凤凰海鲜广场商业综合体项目二期

经济技术指标表（旧）

经济技术指标表（新）

二层局部平面图

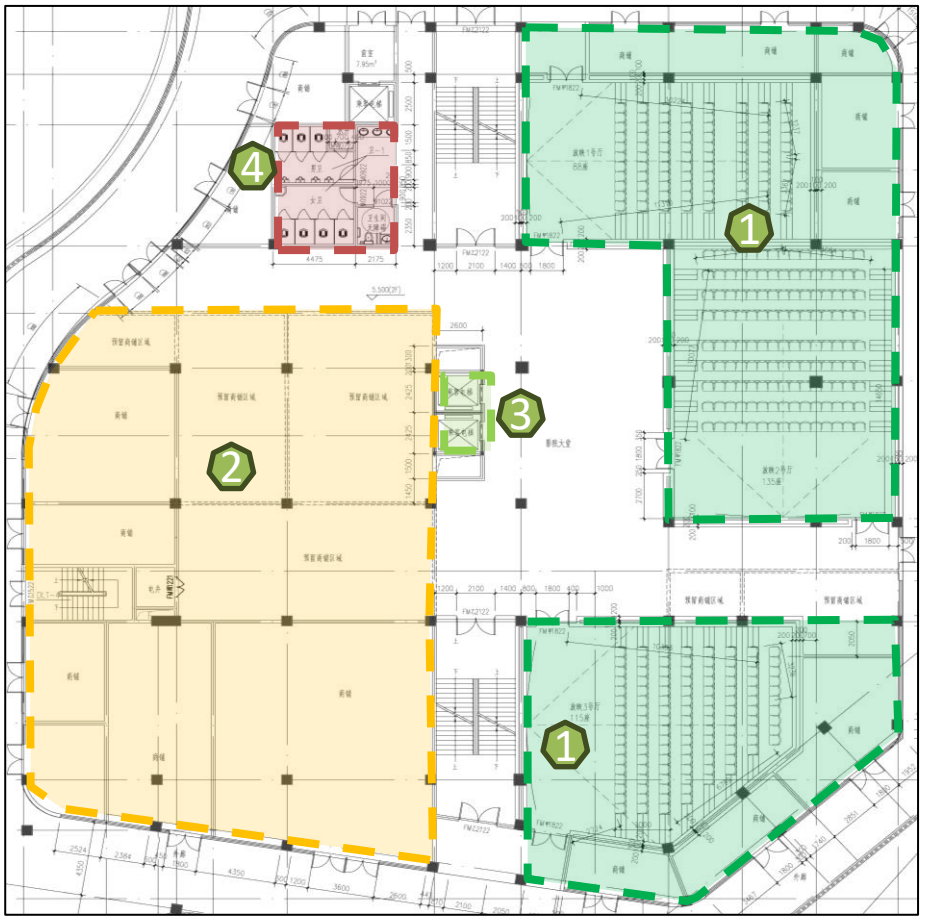
调整内容：1. 调整放映厅。2. 调整商铺开间平面布局。3. 调整电梯位置。

三层局部平面图

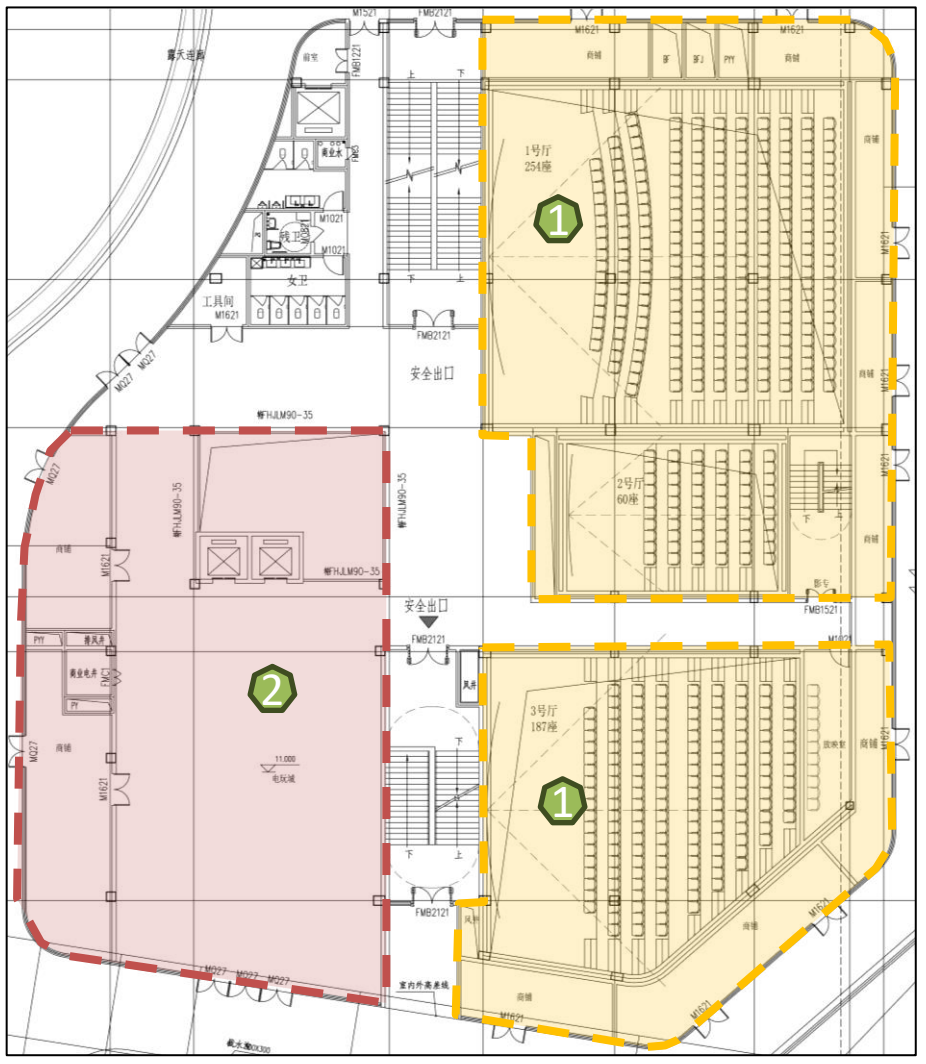
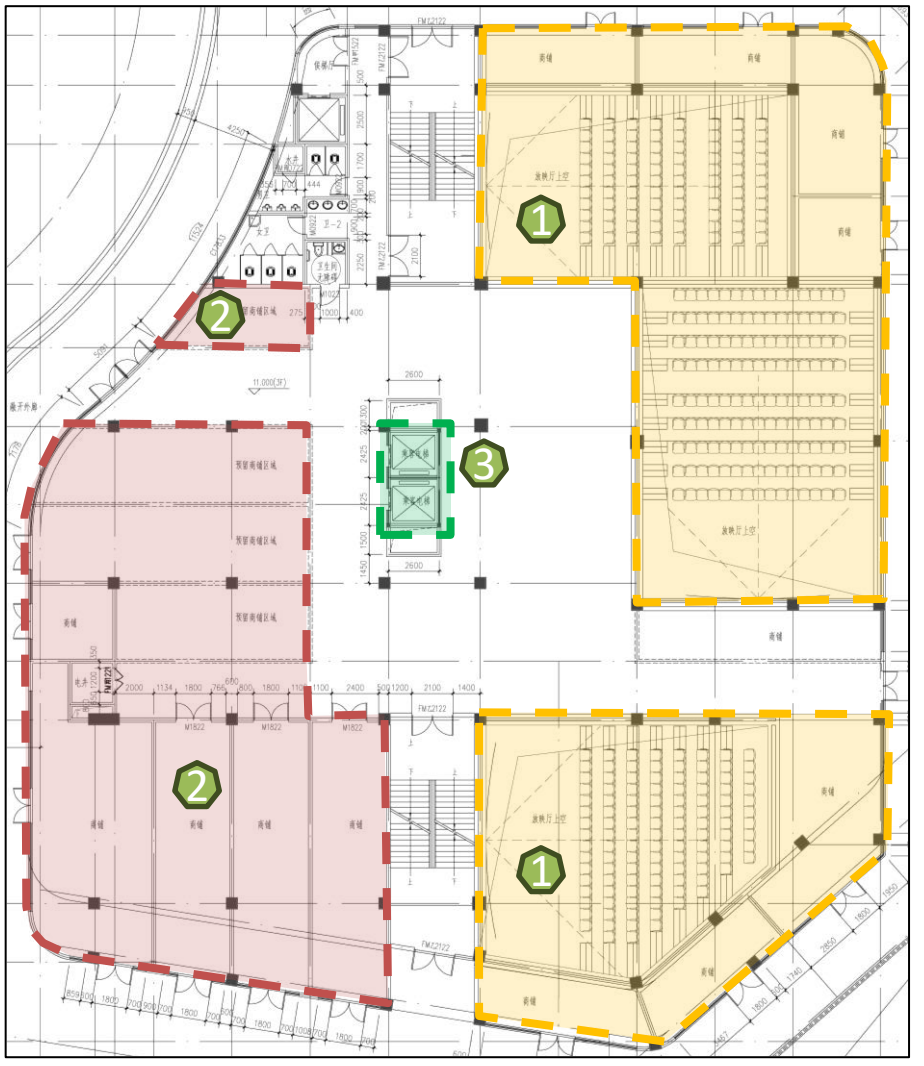
调整内容：1. 调整放映厅。2. 调整商铺开间平面布局。3. 调整电梯位置。

五层局部平面图

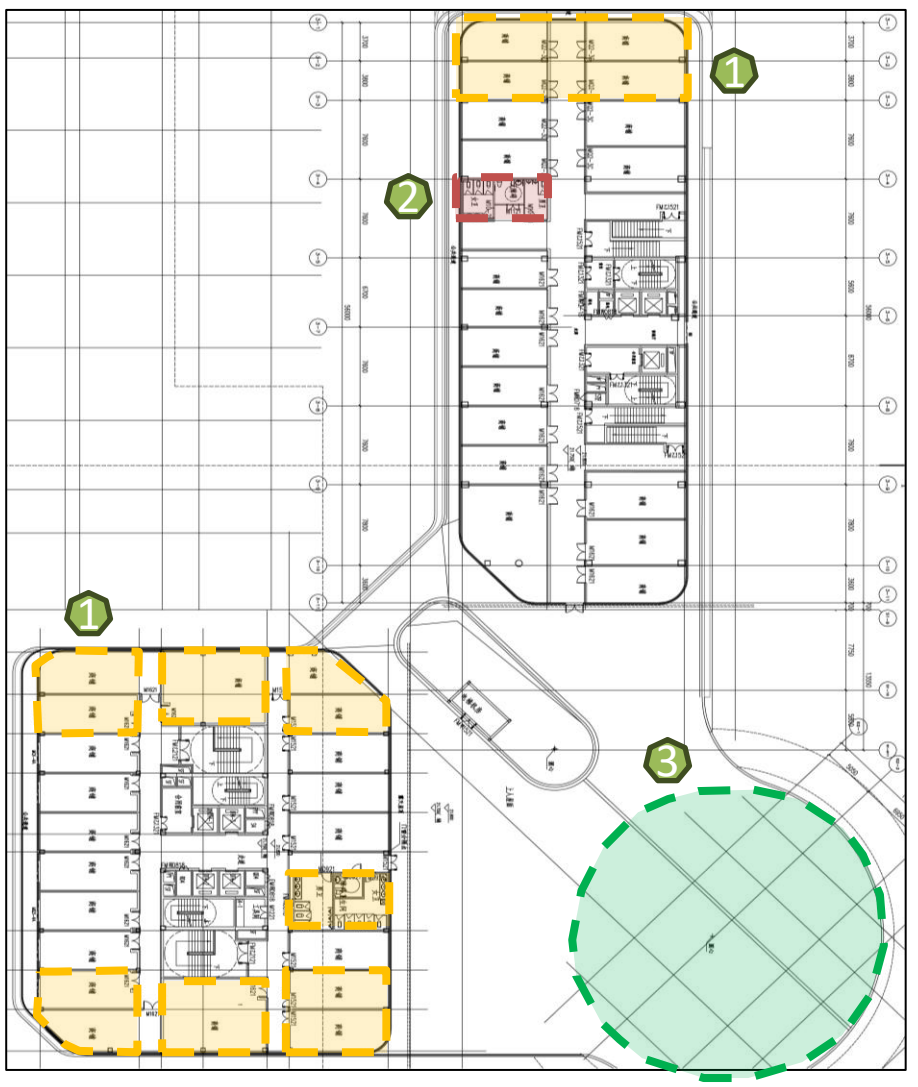
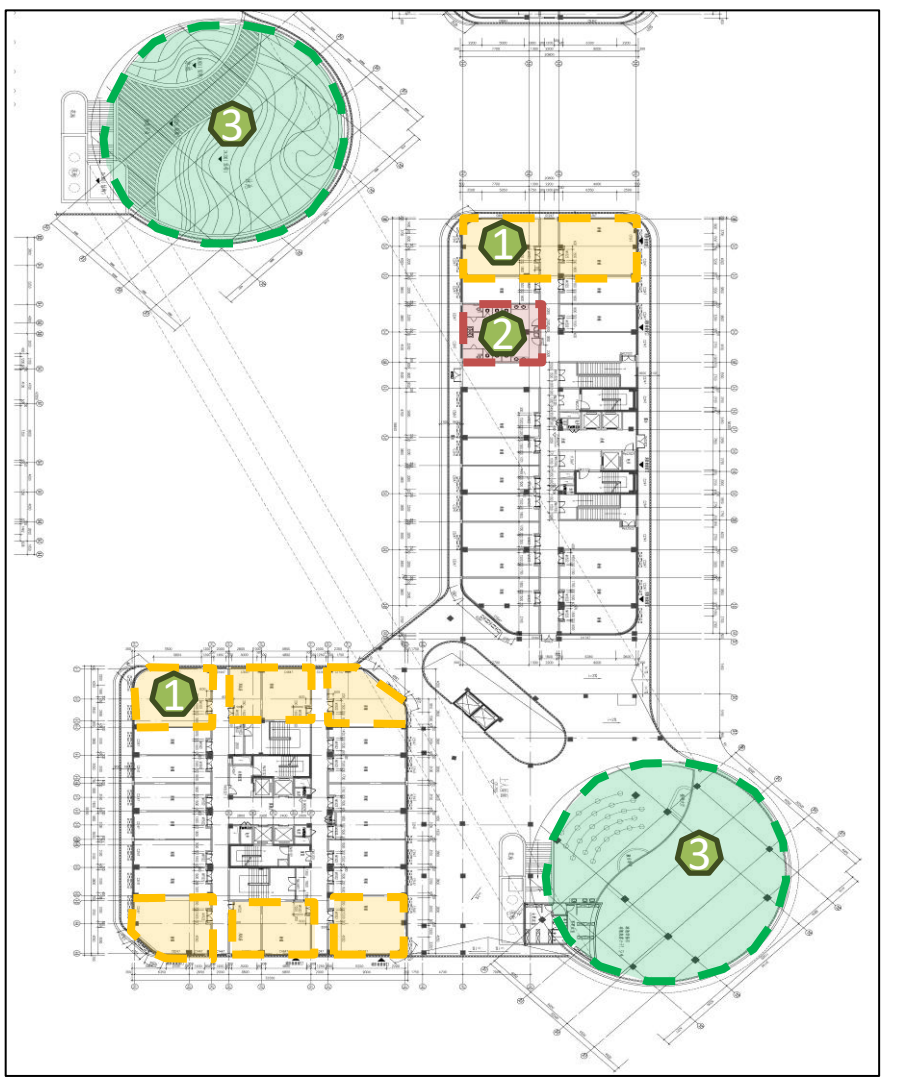
调整内容：1. 调整商铺开间平面布局2. 调整卫生间平面布局。3. 裙楼屋顶增加泳池。

五层局部平面图

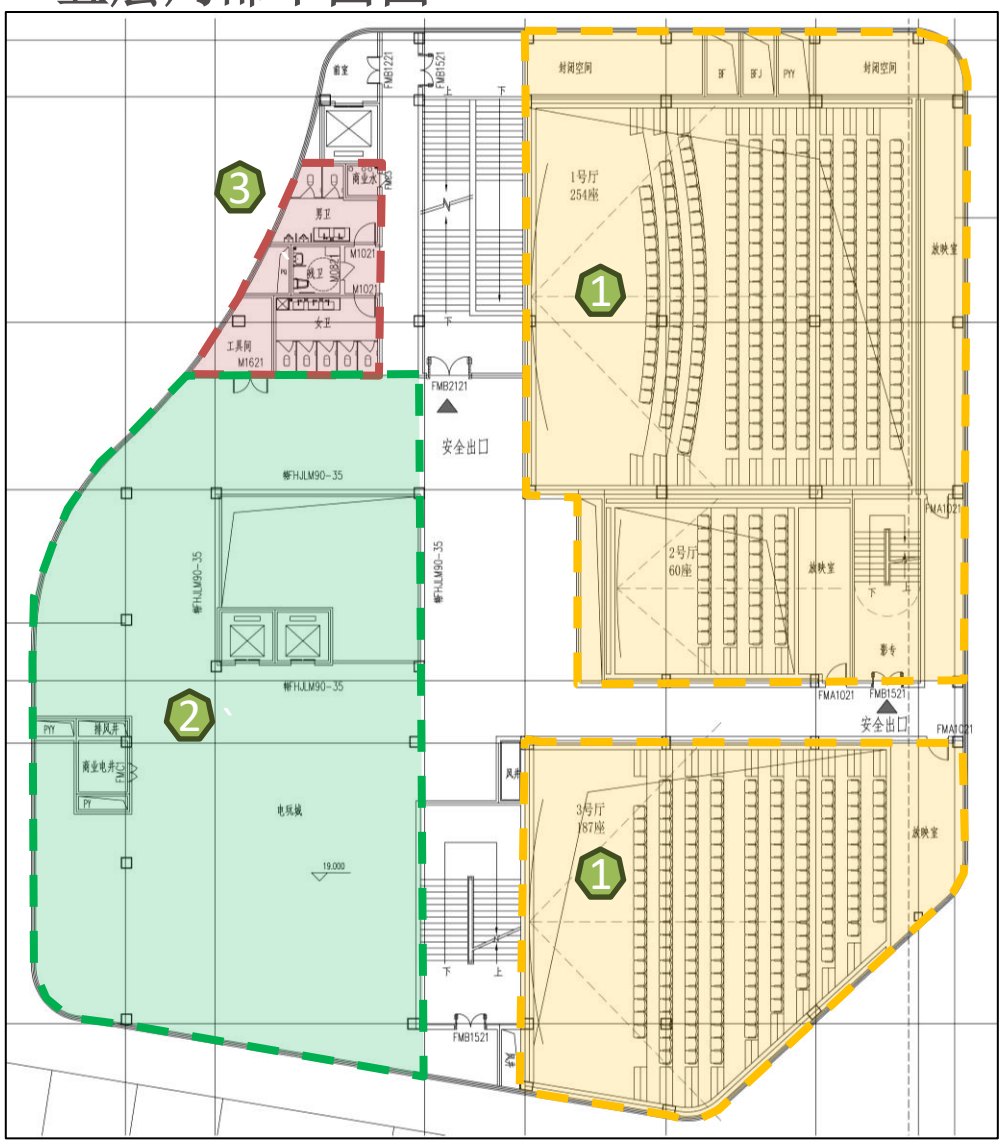
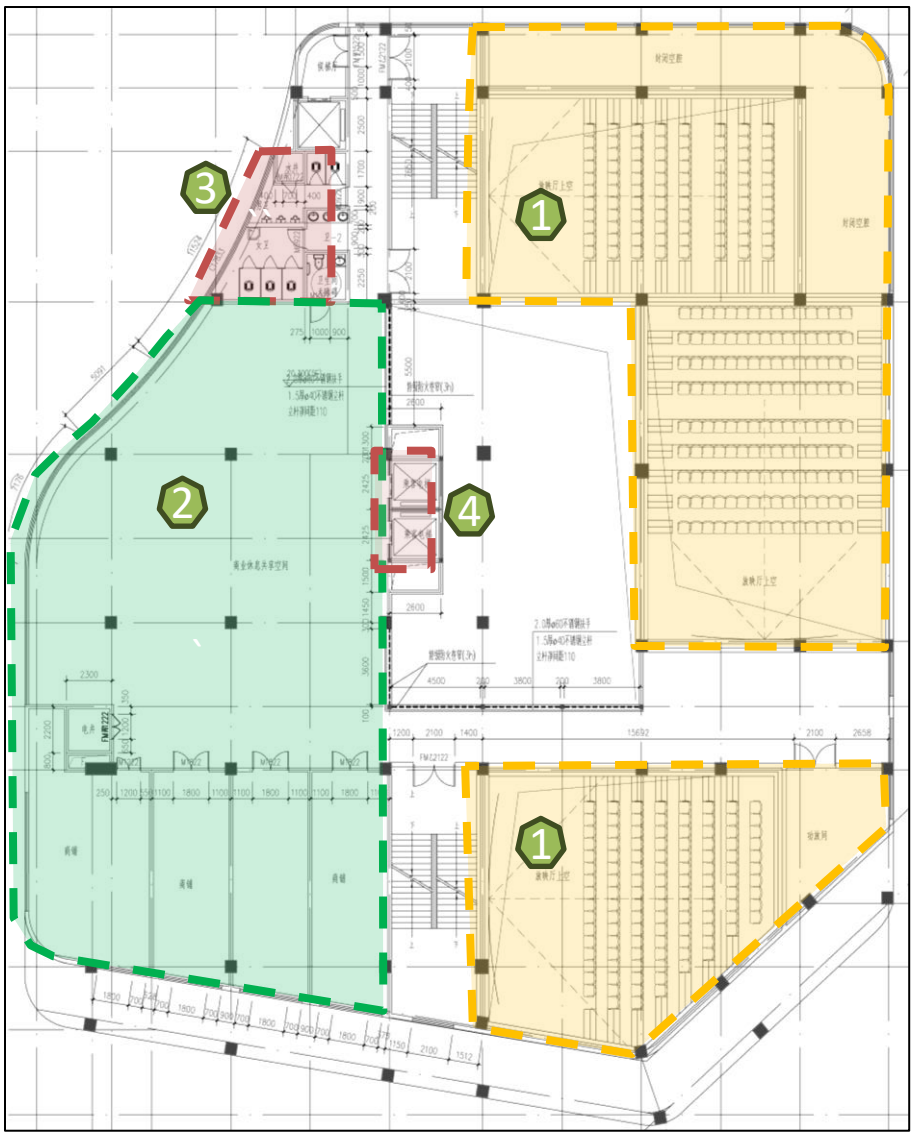
调整内容：1.调整放映厅平面布局。2.调整商铺开间平面布局。3.调整卫生间平面布局。4.调整电梯位置。

电影城立面图

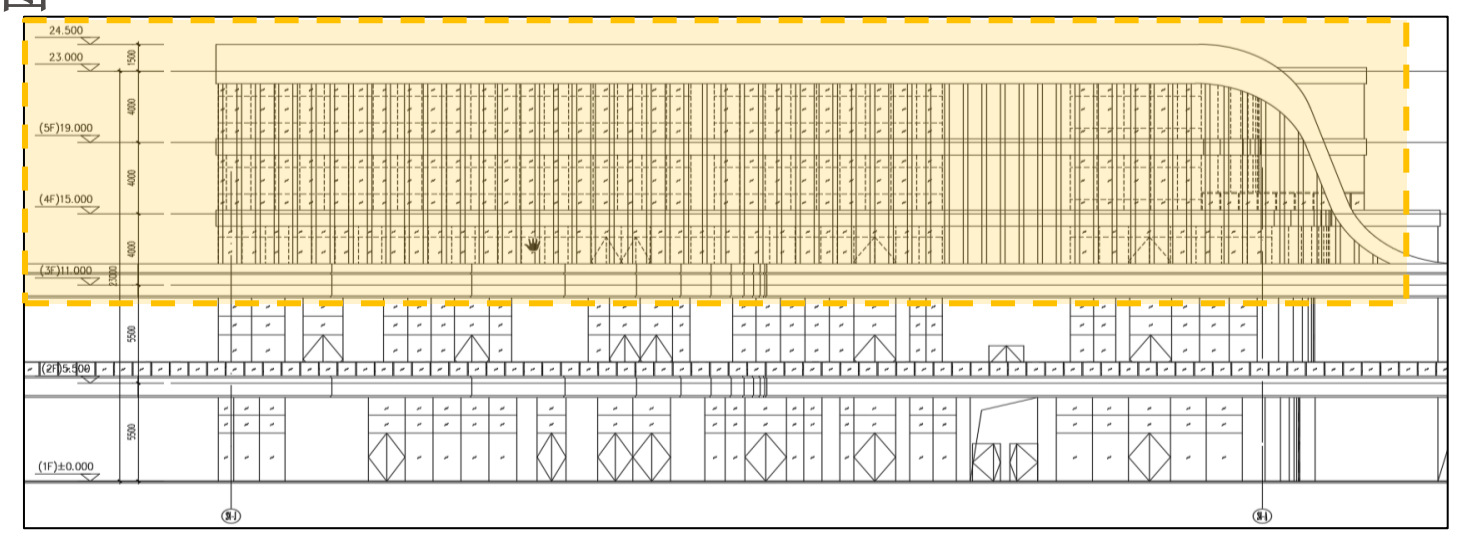
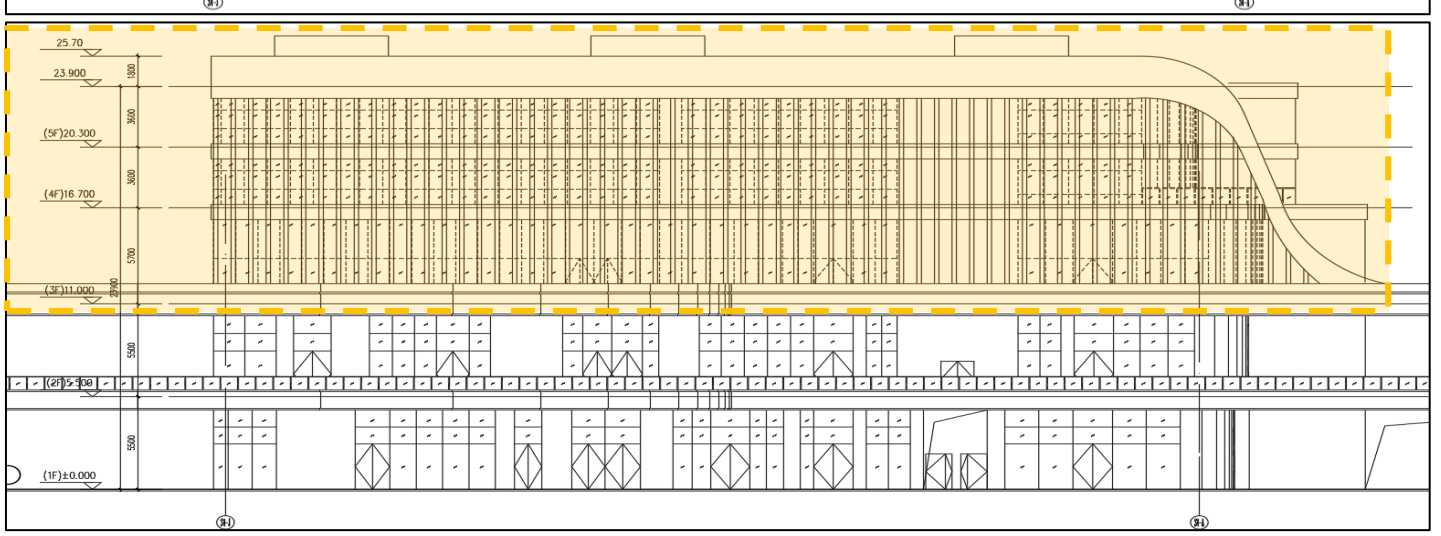
修改内容：第三层建筑层高由4.0米调整为5.7米，第四、五层建筑层高由4.0米调整为3.6米。

2#、3#、4#、5#楼六层至屋顶层平面图

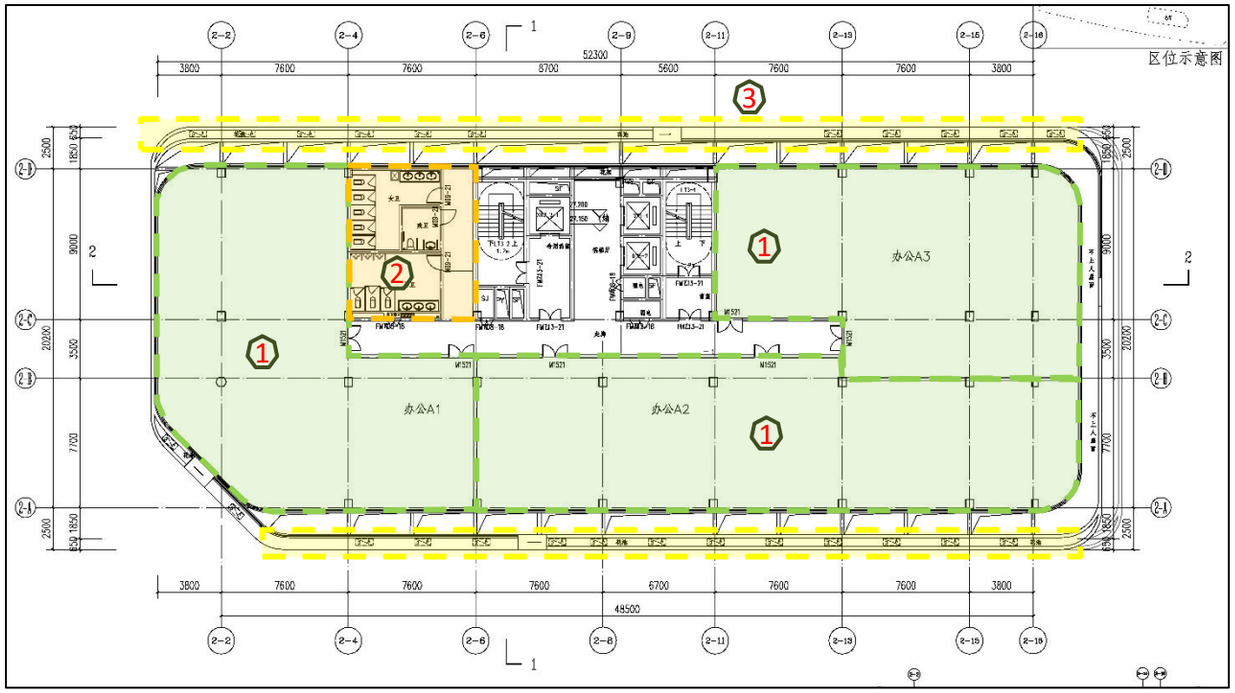
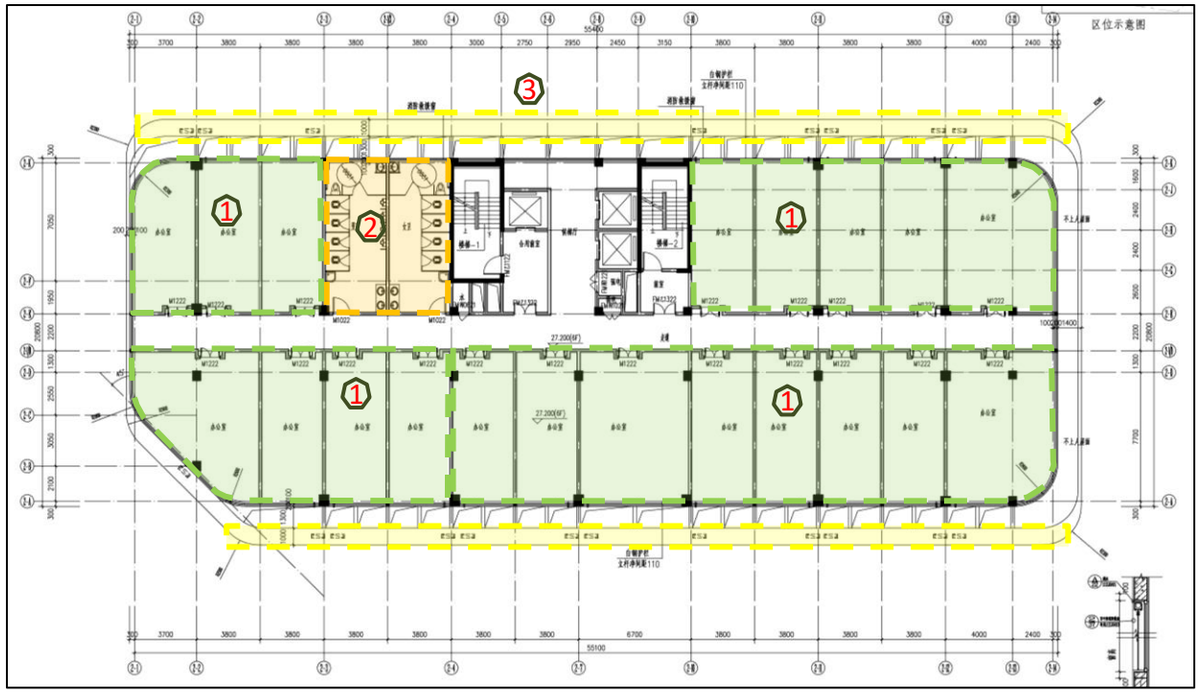
修改内容:根据需求的变化，在建筑外轮廓、功能不变的情况下，办公室、卫生间格局相应调整。

1. 区域1：大开间办公室调整为小空间办公室。
2. 区域2：调整卫生间平面布置。
3. 区域3：取消装饰栏杆、花池。
